**AVIS RELATIF À LA PROTECTION
CONTRE LES EVENTUELS EFFETS NOCIFS ET NUISANCES
PROVOQUÉS PAR LES RAYONNEMENTS NON IONISANTS
GÉNÉRÉS PAR DES ANTENNES ÉMETTRICES STATIONNAIRES**

Commune : TUBIZE - Exploitant : ORANGE

Référence exploitant : 082W1_1/32082W1_1 /42082W1_1/52082W1_1

Rapport n° 1444 / 2025

Figure 1 : Vue en plan des lieux de séjour et des points de contrôle

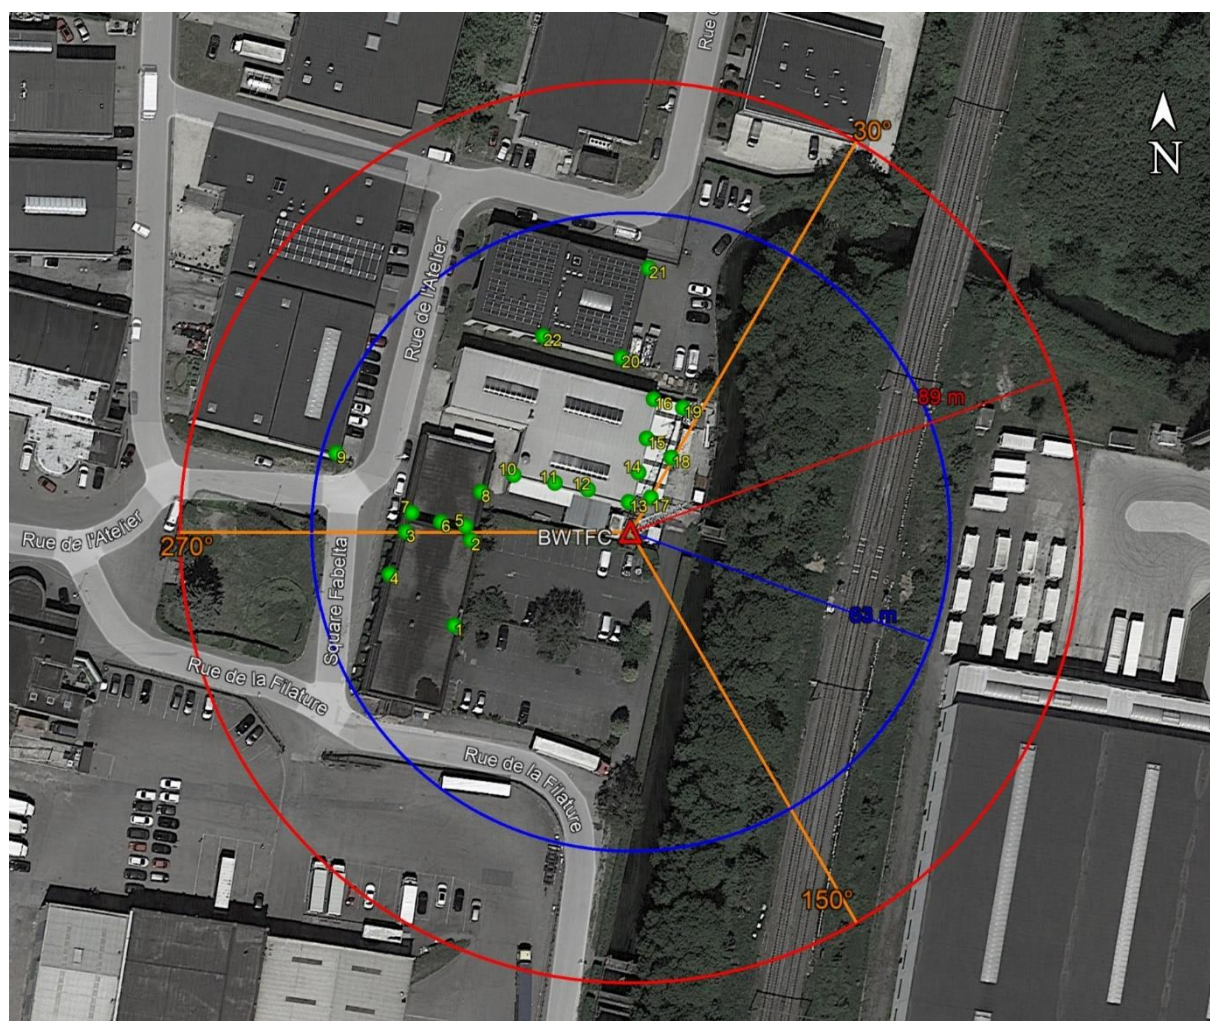
- le numéro du point de contrôle repris sur un des plans de la figure 1;
- le numéro du LS dans lequel se trouve le point de contrôle de la 1^{ère} colonne ;
- l'atténuation d'obstacle prise en compte pour le calcul de l'indice d'exposition dans le LS ;
- le résultat du calcul de l'indice d'exposition.

N° point de contrôle	LS	Atténuation (dB)	Indice d'exposition relatif à la limite par installation IE_i
18	LS17	3,0	0,039
3	LS1	3,0	0,039
14	LS10	3,0	0,034
7	LS5	3,0	0,031
2	LS1	3,0	0,031
15	LS10	3,0	0,031
4	LS1	3,0	0,031
19	LS17	3,0	0,030
6	LS5	3,0	0,030
1	LS1	3,0	0,026
16	LS10	3,0	0,026
9	LS9	3,0	0,026
10	LS10	3,0	0,024
11	LS10	3,0	0,024
8	LS5	3,0	0,020
5	LS5	3,0	0,019
17	LS17	3,0	0,017
21	LS20	3,0	0,016
12	LS10	3,0	0,013
20	LS20	3,0	0,013
22	LS20	3,0	0,011
13	LS10	3,0	0,006

En ce qui concerne les antennes de l'installation mentionnées dans le tableau 1, la distance maximale à laquelle la limite pourrait être atteinte, à l'extérieur, est égale à 86,6 m. S'il n'y a pas de LS à une distance inférieure, les antennes respectent forcément la limite d'immission.

Dans le cas des LS situés à l'intérieur des bâtiments, une atténuation d'obstacle est prise en compte et il en résulte que la distance maximale à laquelle la limite pourrait être atteinte se réduit à 61,8 m.

Figure 2 : Vue en plan des installations d'antennes dans un rayon de 300 mètres autour de l'installation faisant l'objet de la demande d'avis

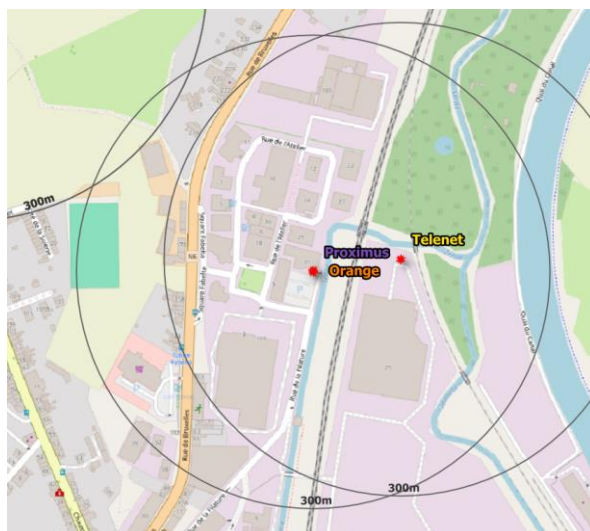
- il y a au plus 4 installations d'antennes émettrices stationnaires présentes dans la zone d'évaluation de 300 mètres de rayon représentée dans la figure 2, y inclus l'installation référencée dans le paragraphe 2 : la limite cumulative définie à l'article 4, §2 du décret est nécessairement respectée dans les lieux de séjour à l'intérieur de la zone d'évaluation de 300 mètres de rayon ;

- b) il y a exactement 5 installations d'antennes émettrices stationnaires présentes dans la zone d'évaluation de 300 mètres de rayon représentée dans la figure 2, y inclus l'installation référencée dans le paragraphe 2 et il existe, pour 3 ou 4 de ces installations, un avis attestant le respect de la limite abrogée de 3 V/m : la limite cumulative définie à l'article 4, §2 du décret est nécessairement respectée dans les lieux de séjour à l'intérieur de la zone d'évaluation de 300 mètres de rayon ;

- c) dans tous les autres cas, il a été vérifié que la limite cumulative définie à l'article 4, §2 du décret n'est pas dépassée dans les lieux de séjour sur base du nombre d'installations localisées dans la zone d'évaluation de 300 mètres de rayon représentée dans la figure 2, de leur localisation ainsi que des données inscrites dans la figure 1 et au paragraphe 4 du présent avis et dans les avis attestant le respect de la limite par installation ou de la limite abrogée de 3 V/m relatifs aux autres installations reprises dans la figure 2.

Compte tenu des considérations ci-dessus, il apparaît que l'intensité du rayonnement électromagnétique généré, dans les lieux de séjour situés dans un rayon de 300 mètres autour de l'installation référencée dans le paragraphe 2, par l'ensemble des antennes émettrices stationnaires de l'ensemble des exploitants du même site d'antennes émettrices stationnaires respecte la limite fixée à l'article 4, § 2 du décret.
